# PC-SDRW-01A ファームウェアの不具合について

1版 2019年3月28日

この度、弊社製品 PC-SDRW-01 のファームウェアに不具合が見つかりましたので、ご連絡いたします。  
ご迷惑をお掛けしましたこととお詫びしますとともに、下記、不具合対策をご留意の上ご利用ください。

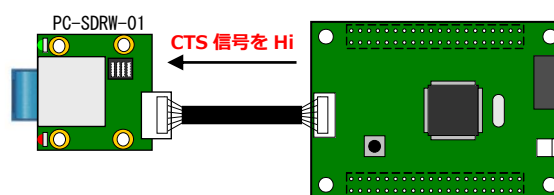
調歩同期通信時の CTS によるフロー制御が正しく動作しない。

PC-SDRW-01A が応答コマンド送信時に CTS がネゲート(Hi)状態ならばシリアルデータの送信を停止する、  
その後 CTS がアサート(Lo)状態になってもシリアルデータは送信されない。

シリアルデータの送信はその後 PC-SDRW-01A がコマンドを受信し、次の応答コマンドが送信される  
タイミングでまとめて送信される。

CTS によるフロー制御を行わない。

もしくは CTS を Hi から Lo に変更した後に PC-SDRW-01A に対してコマンドを送信する。

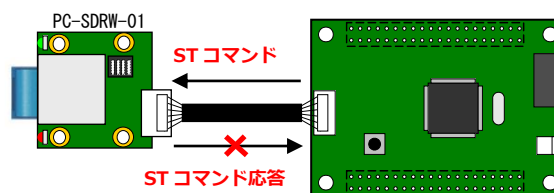
- ① PC-SDRW-01A に対して CTS 信号を Hi 出力する

- ② ステータス取得コマンドを PC-SDRW-01A に対して送信する

PC-SDRW-01A からは ST コマンドに対する応答コマンドは送信されない

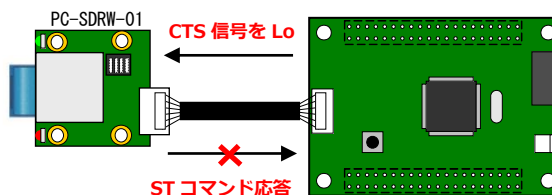
- ③ PC-SDRW-01A に対して CTS 信号を Hi 出力する  
 PC-SDRW-01A からは ST コマンドに対する応答コマンドは送信されない

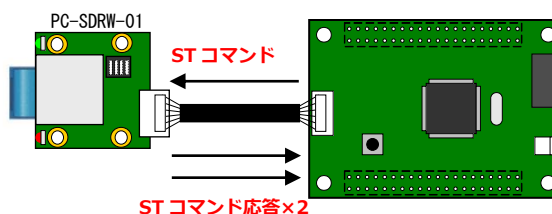
- ④ ステータス取得コマンドを PC-SDRW-01A に対して送信する  
 PC-SDRW-01A から 2 回分の ST コマンドに対する応答コマンドが送信される
